RENESAS TECHNICAL UPDATE

製品分類	MPU & MCU	発行番号	TN-16C-A210A/J	Rev.	第1版
題名	M16C/5LD グループ、M16C/56D グループのマニュアル記載変更	情報分類	技術情報		
適用製品	M16C/5LD グループ、M16C/56D グループ	対象ロット等	関連資料	M16C/5LD、M16C/56D グループ ユーザーズマニュアル ハードウェア編 Rev.1.20

M16C/5LD、56D グループの仕様の一部を変更します。また、使用方法や設定手順を追加・変更します。

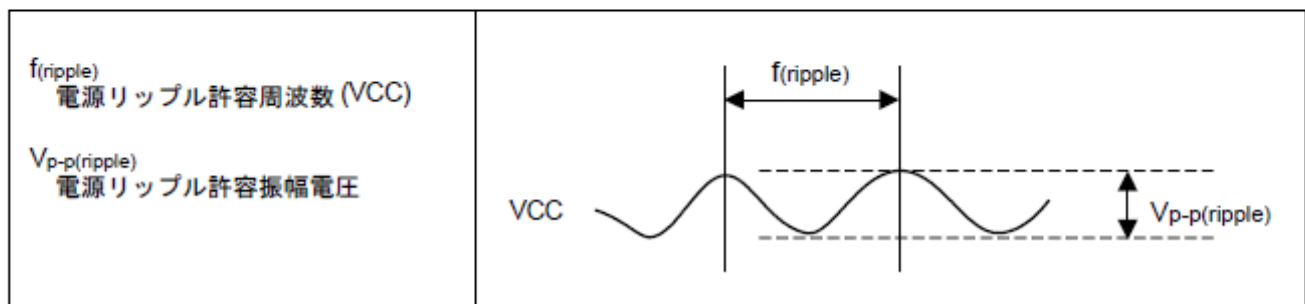
1.1 クロック [8.9.5 PLL 周波数シンセサイザ使用時]

PLL 周波数シンセサイザをご使用になる場合は、電源リップルの許容範囲内で電源電圧を安定させてください。表に電源リップルの許容範囲を、図に電源変動のタイミングを示します。

記号	項目	規格値			単位
		最小	標準	最大	
$f_{(ripple)}$	電源リップル許容周波数(VCC)			10	kHz
$V_{p-p(ripple)}$	電源リップル許容振幅電圧	(VCC=5V時)		0.5	V
		(VCC=3V時)		0.3	V
$V_{CC}(\Delta V/\Delta T)$	電源リップル立ち上がり/立ち下がり勾配	(VCC=5V時)		0.3	V/ms
		(VCC=3V時)		0.3	V/ms

EW1 モードのプログラムフローチャート(サスペンド機能許可時)

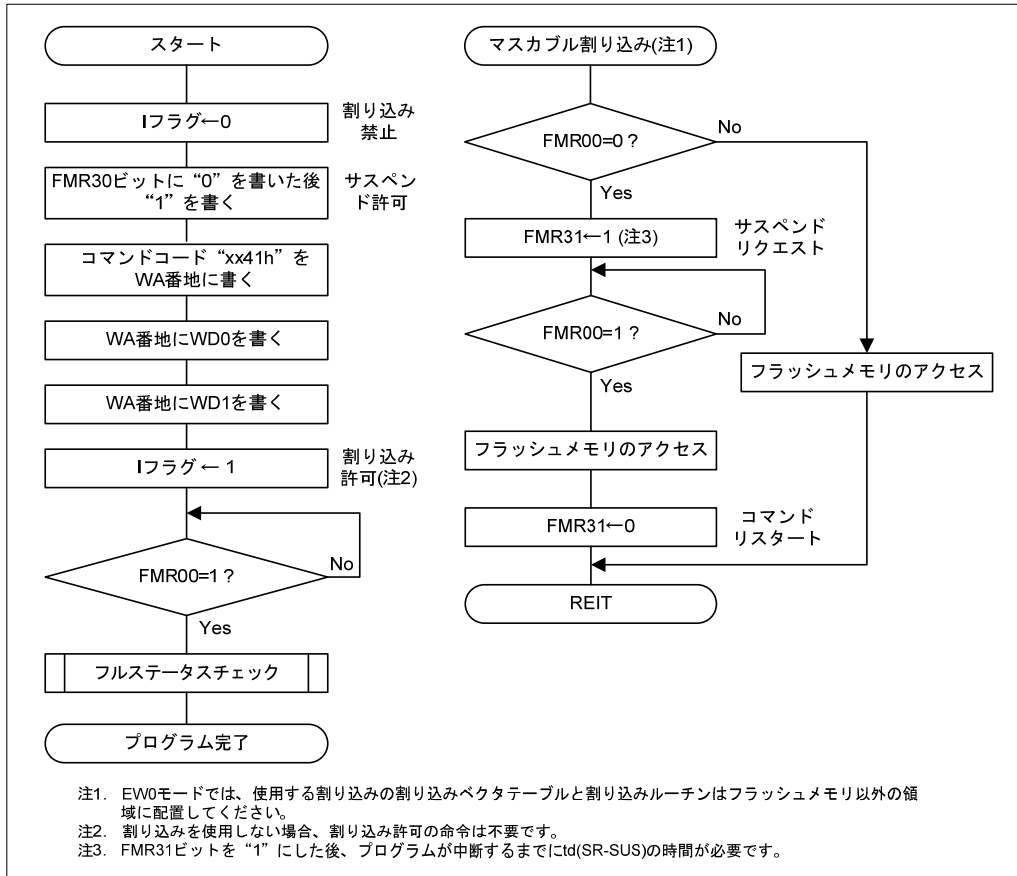
- ・ I フラグを “1” (割り込み許可) にする場所を変更します。

EWOモードのプログラムフローチャート(サスペンド機能許可時)

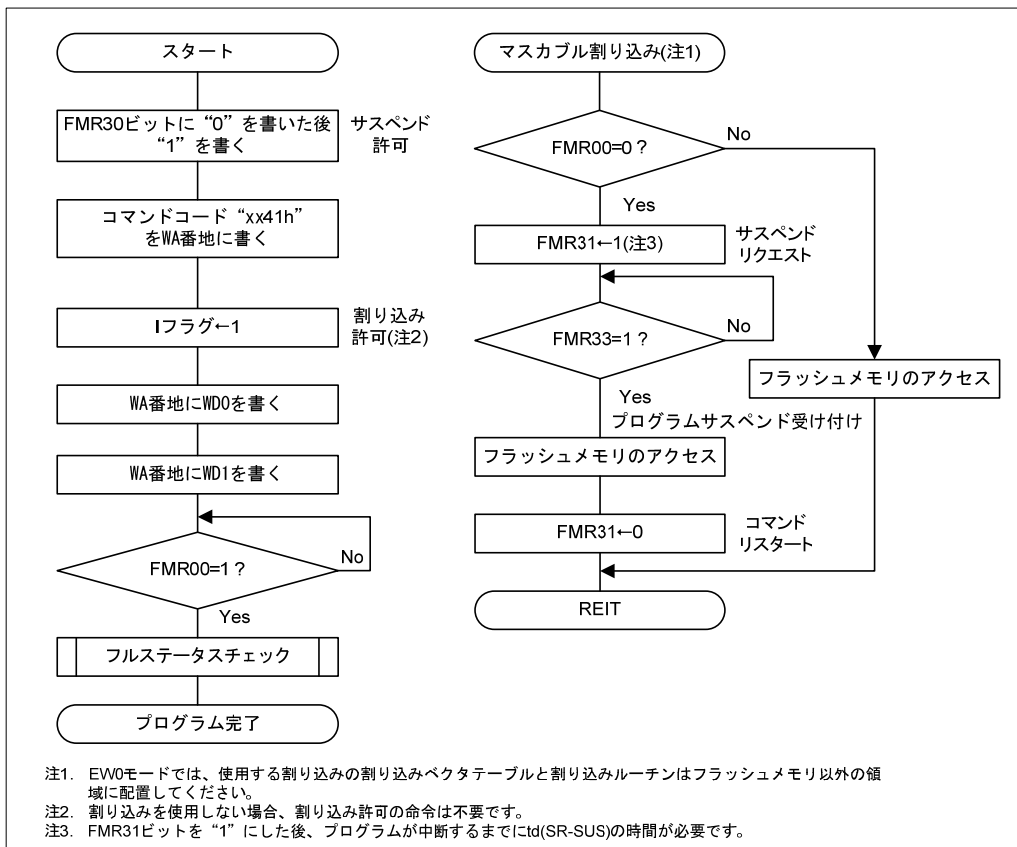
サスペンド機能許可時の手順を変更します。変更する図と変更箇所は次の通りです。次のページに EW0 モードのプログラムコマンドの例を示します。

- ・ I フラグを “1” (割り込み許可) にする場所を変更します。
- ・ マスカブル割り込みルーチンで判定に使用するフラグを FMR32 ビットまたは FMR33 ビットから FMR00 ビットに変更します。

4.6 タイマ S 入力 二相パルス入力 [27.2.2.5 タイマ S 入力、27.3.2.5 タイマ S 入力]

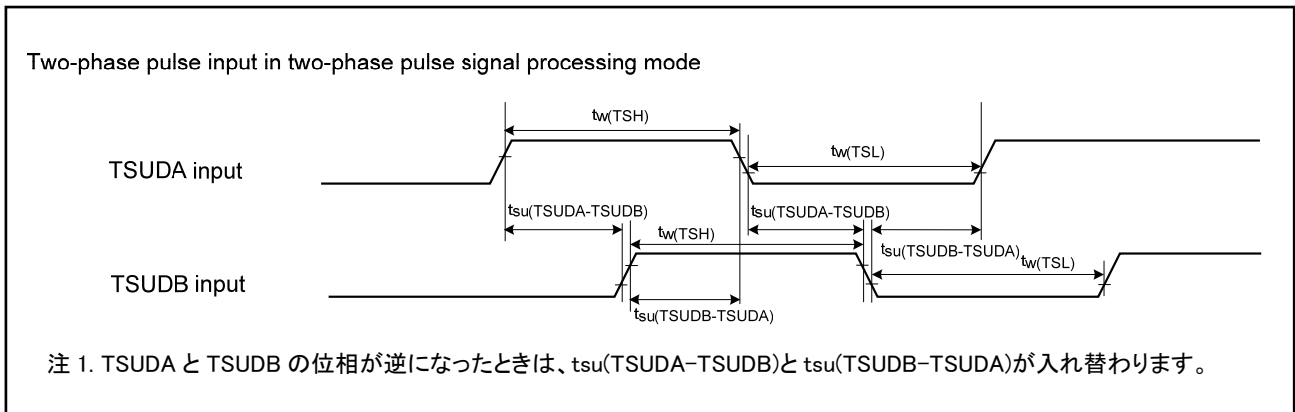
二相パルス信号処理モードの二相パルス入力の規格を追加します。

端子名も P8_0 に TSUDA、P8_1 に TSUDB を追加しました。

記号	項目	規格値		単位
		最小	最大	
tw(TSH)	TSUDA、TSUDB 入力“H”パルス幅	2		μs
tw(TSL)	TSUDA、TSUDB 入力“L”パルス幅	2		μs
tsu(TSUDA-TSUDB)	TSUDB 入力セットアップ時間	1		μs
tsu(TSUDB-TSUDA)	TSUDA 入力セットアップ時間	1		μs
